השגה תכנונית לתוכנית תת"ל/86

8. העמודים

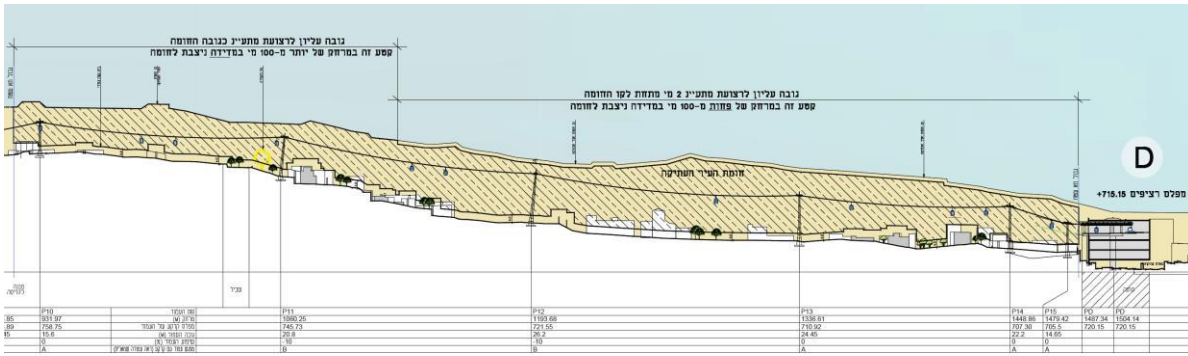
תחום התכנית כולל 15 עמודי ענק, ללא עמודי התחנות.

העמודים עצמם מהווים פגיעה קשה בנוף ובמרקם הפיזי של האיזורים בהם הם מיועדים לעמוד.

מראה העמודים על רקע חומות העיר העתיקה או על רקע גיא בן הינום שאליו כבר התיחסנו קודם, פוגע מאד בנוף ומסתיר אותו, מה שרואים אפילו מהחתך הסכמתי שבנספח הבינוי.

בנוסף למראה הלא אסתטי של העמודים, העמדתם הנטויה (כנראה מסיבות הנדסיות) יוצרת אפקט ויזואלי מאוד לא נעים.

קנה המידה של העמודים חריג מאד בנוף ועולה בהרבה על קנה המידה של הבנינים באותו אזור.

רואים את זה מצוין בפרט העמוד בסביבה עירונית (עמוד טיפוס A). המעבר המינימלי של 90 ס"מ המוצג בפרט יכול להתקיים רק במקרה של מדרכות רחבות מספיק. לא נראה שאפשר למצוא כאלה בכפר סילוואן הצפוף, ואף לא במדרכות הצרות של הר-ציון.
